# 都市計画道路長尾杉線（杉工区）の整備工事について

今般、令和4年度（2022年度）に工事着手した長尾杉線の整備工事の内容変更についてご報告するものです。

(1) 長尾杉線（杉工区）道路整備工事（その3）

(2) 長尾杉線（杉工区）道路整備工事（その4）

## ②河川護岸強度確保のためのかごマット（多段積型）の設置

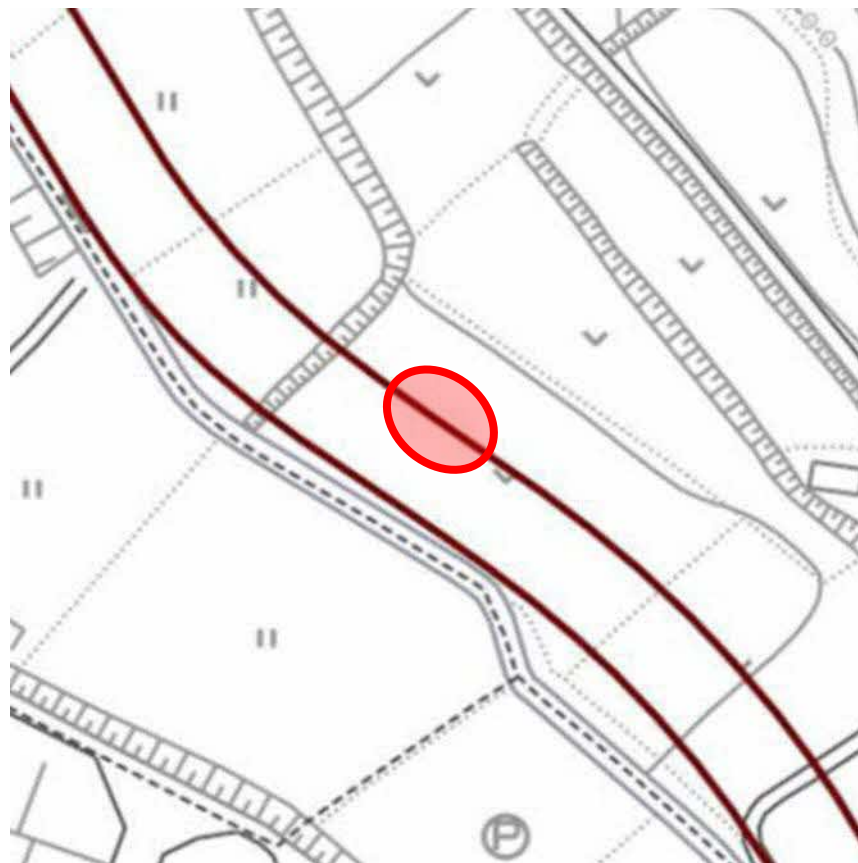
●掘削時軟弱地盤と判明したため河川護岸強度確保のためかごマットを設置し、河川護岸の強度を確保

当初：法面整形のみ

⇒ 変更：法面整形+かごマット設置

③L型擁壁設置箇所の土質調査及び土壌改良

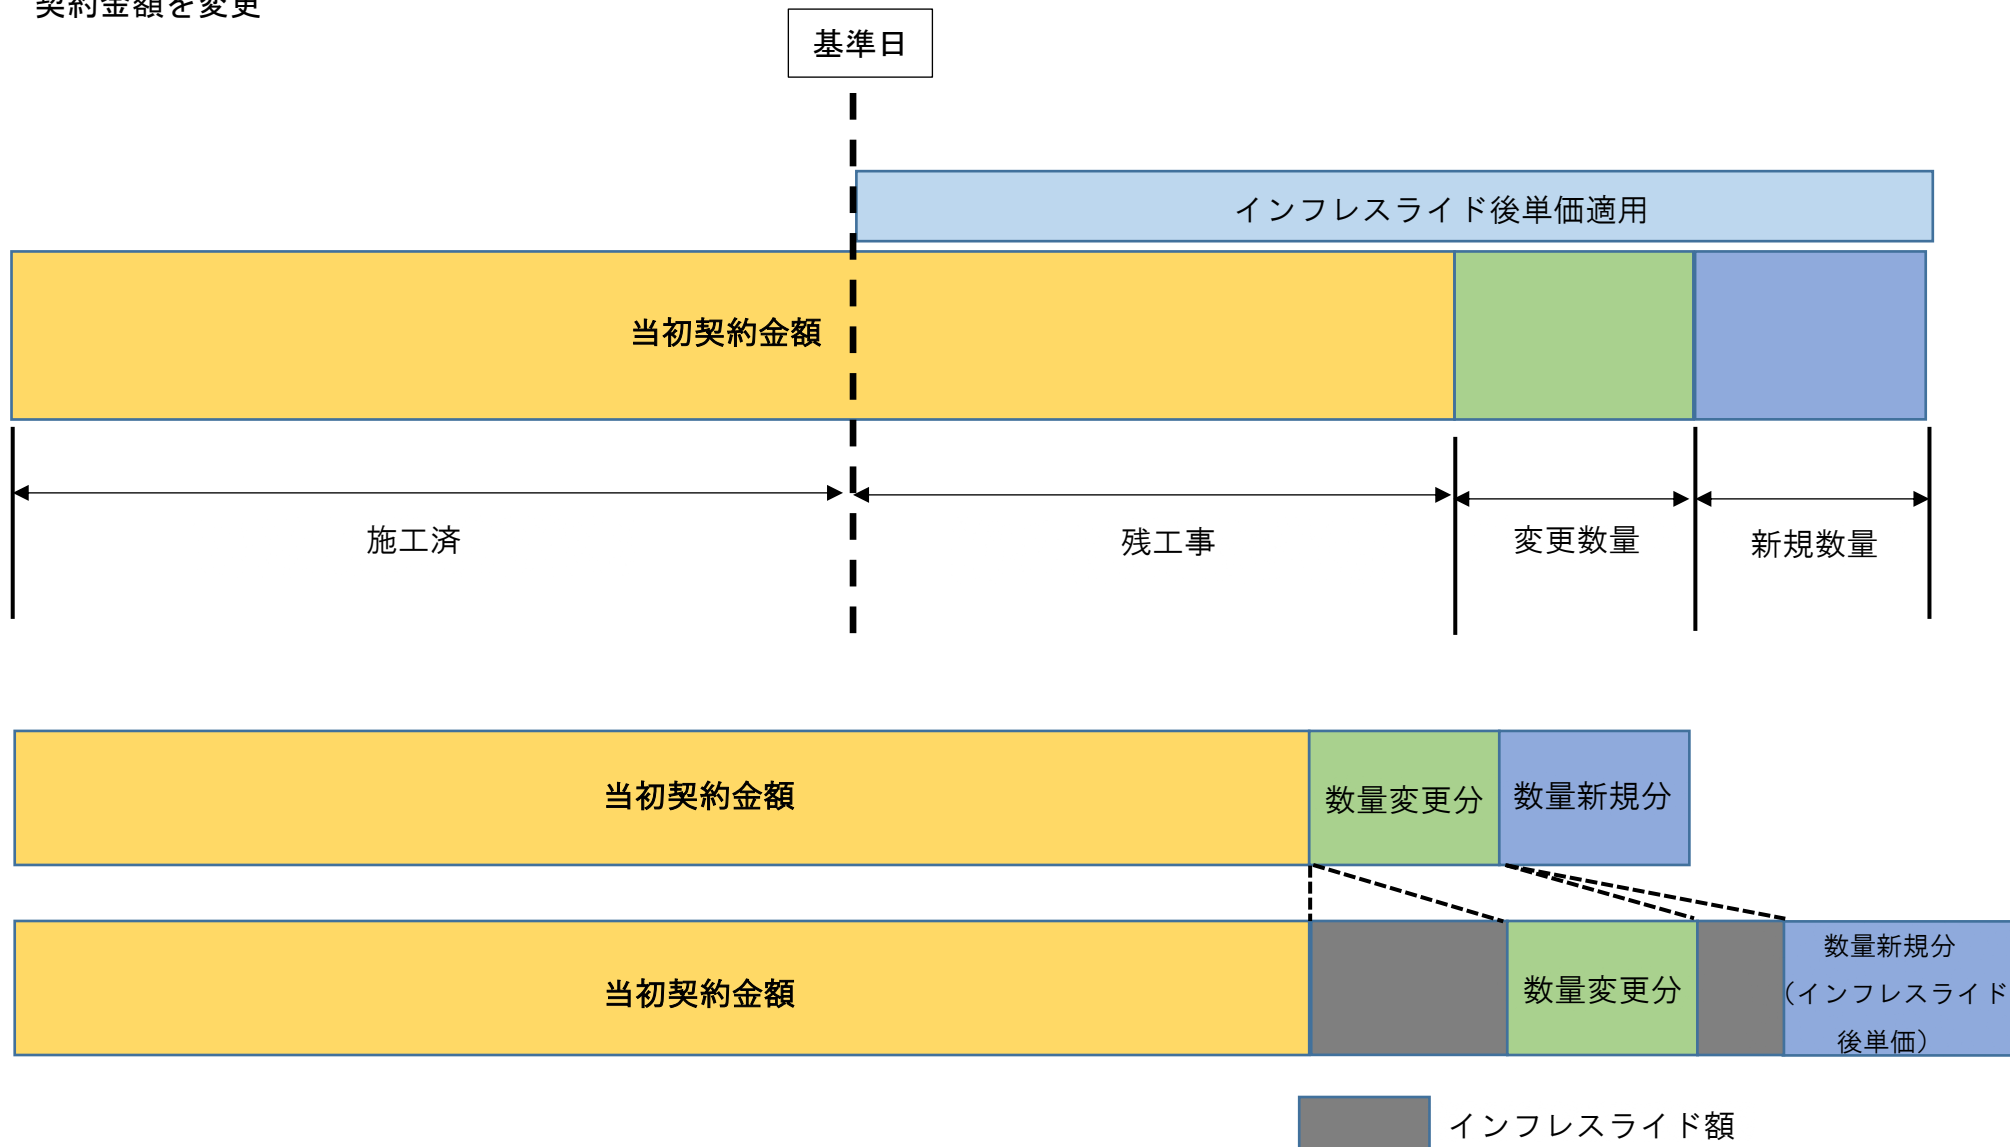
掘削時湧き水の発生を確認

●掘削時に湧き水の発生が確認されたため土質調査及び土壌改良を行いL型擁壁設置箇所の地耐力を確保。

セメント系固化材の添加量：50kg/m<sup>3</sup>

改良厚：1.0m

## ① 土中のセメント系改良土の確認、取壊し及び処分

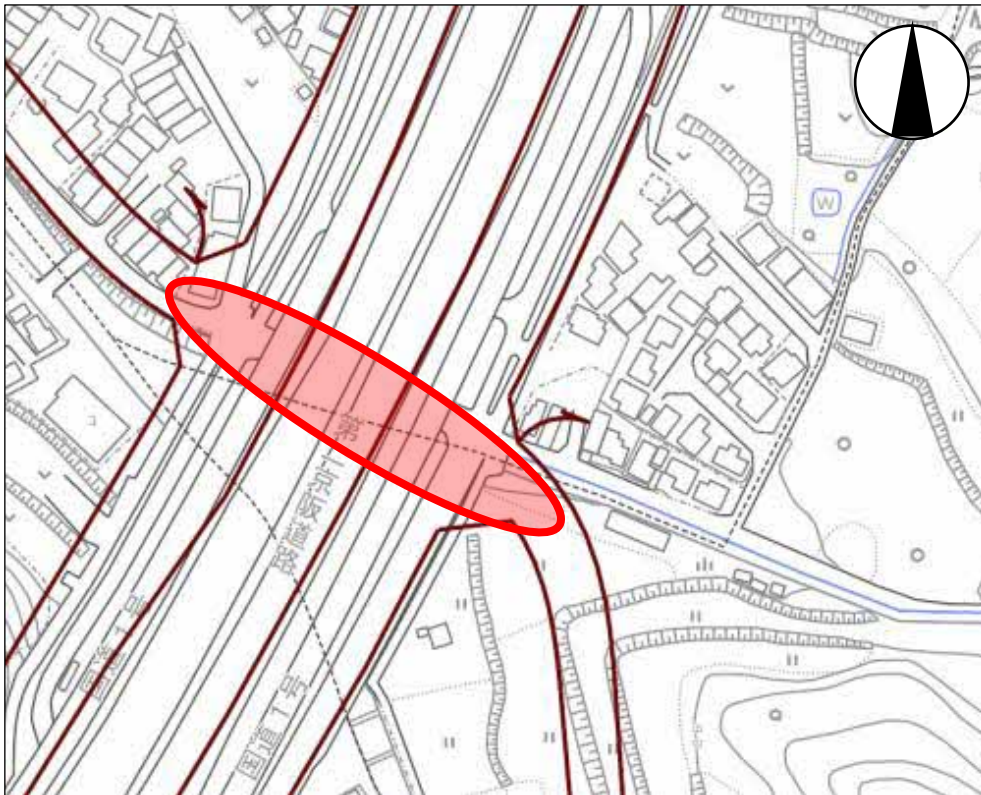
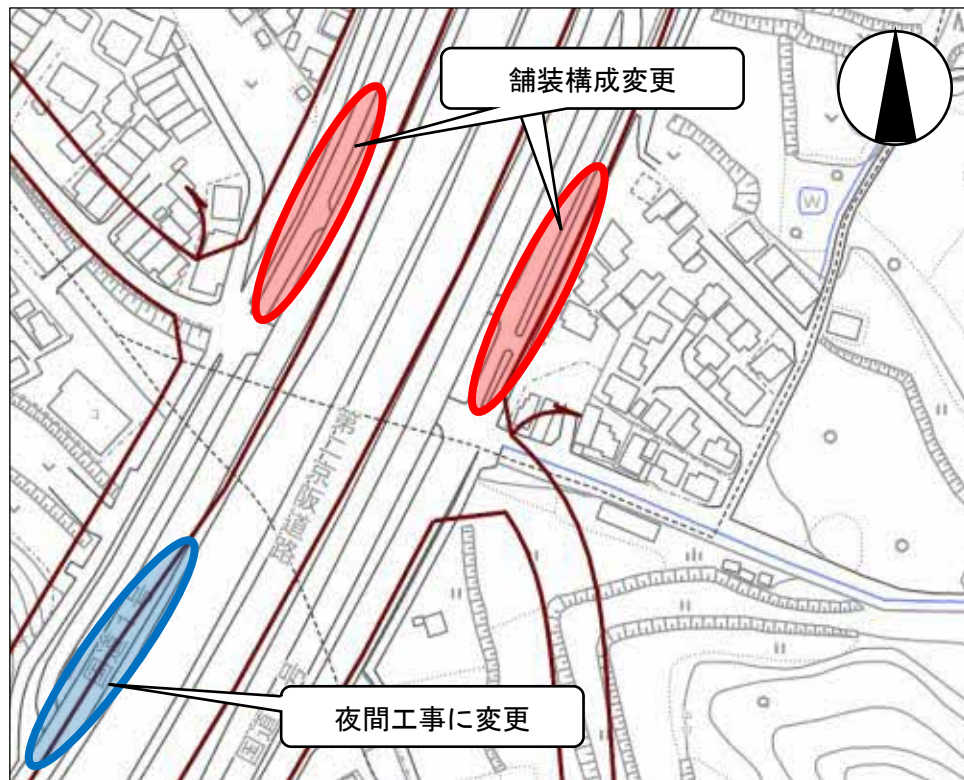
- 多量のセメントによる地盤改良が確認され、通常の方法では掘削ができなかったことから工法変更  
当初：バックホウによる通常掘削、土砂処分  
⇒ 変更：ブレーカーでの取壊し、その他殻処分
- 改良範囲が広域で、照明柱、ガードレール等の施工にも影響し、取壊しを実施

ランプ部の舗装構成変更

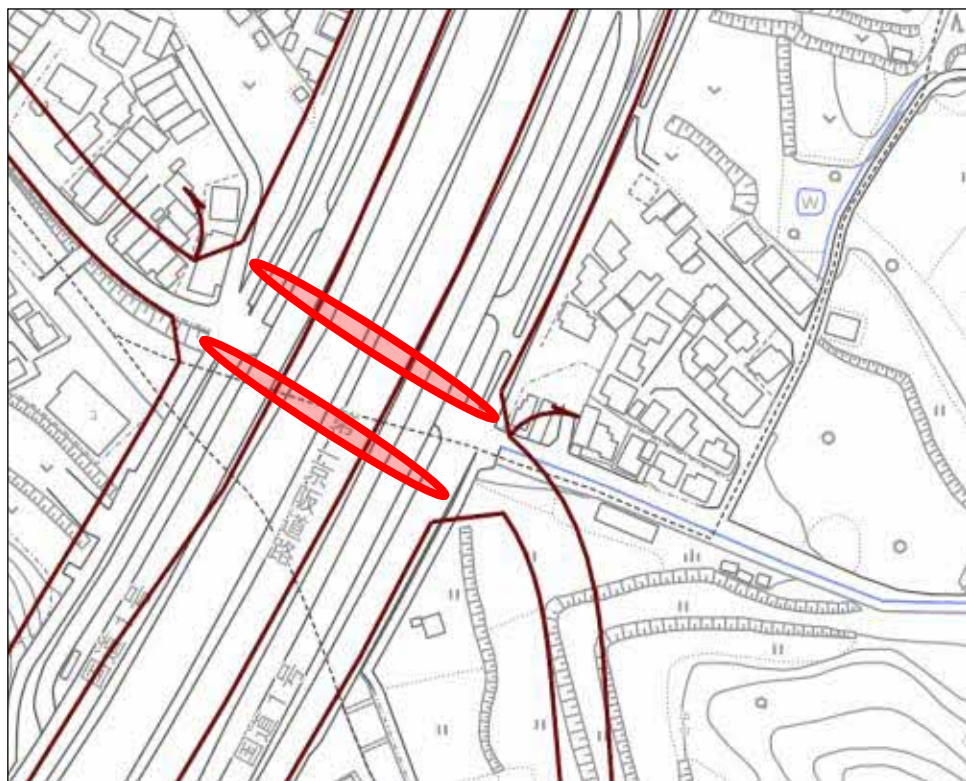
- 京都側のオン・オフランプ部の舗装を10cm（2層）仕様に変更したため、掘削量、舗装量が増大
- 国道1号バイパス部の全舗装区間を夜間工事に変更  
これにより規制車を追加、夜間人員に変更
